Mission régionale d'autorité environnementale
Grand Est

**Avis délibéré sur le projet d'exploitation
du Parc éolien de Viâpres-le-Petit
à Viâpres-le-Petit et Allibaudières (10)
porté par la société SEPE Gingembre**

n°MRAe 2022APGE136

Figure 5 : Localisation du projet vis-à-vis des couloirs de migration des oiseaux

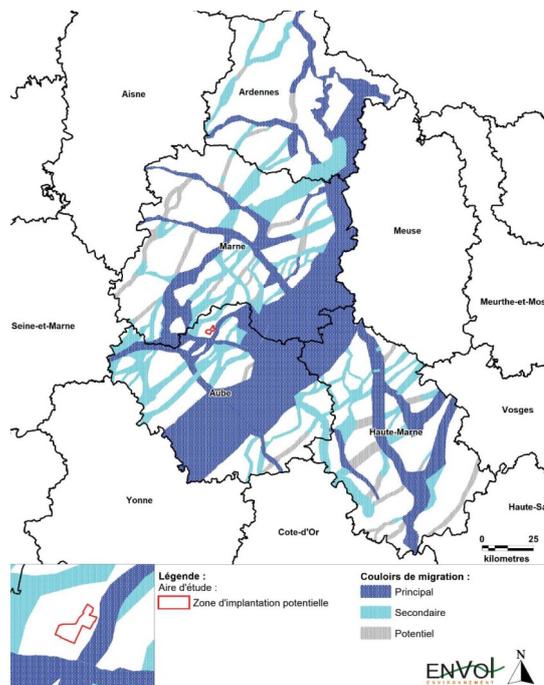
D'après le SRE Champagne-Ardenne, un couloir de migration principal orienté selon un axe nord-est/sud-ouest est localisé à moins de 300 m du site d'étude (Cf. Figure 5, ci-contre). Un second couloir principal se situe à moins de 2 km au sud de la ZIP.

La position sensible de la zone du projet vis-à-vis de ces couloirs de migration augmente les potentialités de survols du secteur par l'avifaune migratrice. De plus, du fait de la proximité du projet avec le couloir de migration principal ainsi que la densité des parcs environnants, l'Ae s'interroge sur le risque de recomposition des couloirs de migration liée à la densification des parcs aux alentours de la ZIP du projet.

En ce sens, l'Ae réitère sa recommandation aux services de l'État de mener une étude spécifique de l'impact des grands pôles éoliens sur les oiseaux et particulièrement vis-à-vis des modifications des couloirs de migration du fait de la densification de ces pôles.

- ***mettre en place un suivi comportemental post-implantation des oiseaux migrants sur une durée minimale de 3 ans ;***
- ***mettre en place un bridage diurne en période de migration si l'un des cas suivants se présente :***
 - ***le suivi comportemental post-implantation met en avant une forte fréquentation du site par l'avifaune migratrice et particulièrement le Milan royal ;***
 - ***le suivi comportemental post-implantation met en avant une fréquentation du site par au moins une Cigogne noire.***

Figure 8 : Implantation des éoliennes du projet vis-à-vis des parcs éoliens existants ou autorisés (les éoliennes du projet sont représentées en vert)

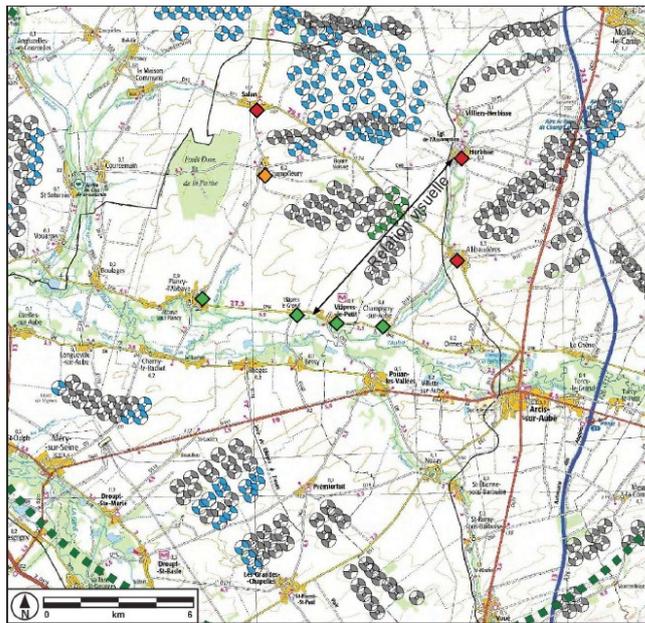
Bien que les seuils de respiration visuelle ou d'occupation des horizons soient déjà largement dépassés pour les villages à proximité du projet, l'implantation du parc de Viâpres-le-Petit n'aura pas d'incidence supplémentaire significative sur le paysage du fait de sa disposition entre 2 parcs éoliens proches l'un de l'autre (Cf. Figure 8 ci-après).

En effet, l'angle de respiration (plus grand angle sans éolienne) et la saturation visuelle (somme des angles d'occupation) ne sont pas ou très peu modifiés pour les villages les plus proches.

Cependant, les éoliennes des parcs environnants sont significativement plus petites que celles envisagées pour le projet (environ 180 m pour le parc éolien de Plan Fleury et 150 m pour le parc éolien des Renardières).

L'Ae recommande au pétitionnaire d'appréhender plus finement l'effet « écran » engendré par l'implantation de machines plus hautes que celles déjà construites et de proposer de véritables mesures de réduction ou d'accompagnement afin de limiter l'impact sur le cadre de vie des riverains.

Enfin, en cas d'impact paysager avéré, l'Ae recommande au pétitionnaire de privilégier un modèle d'éolienne dont la hauteur maximale n'excède pas 200 m.
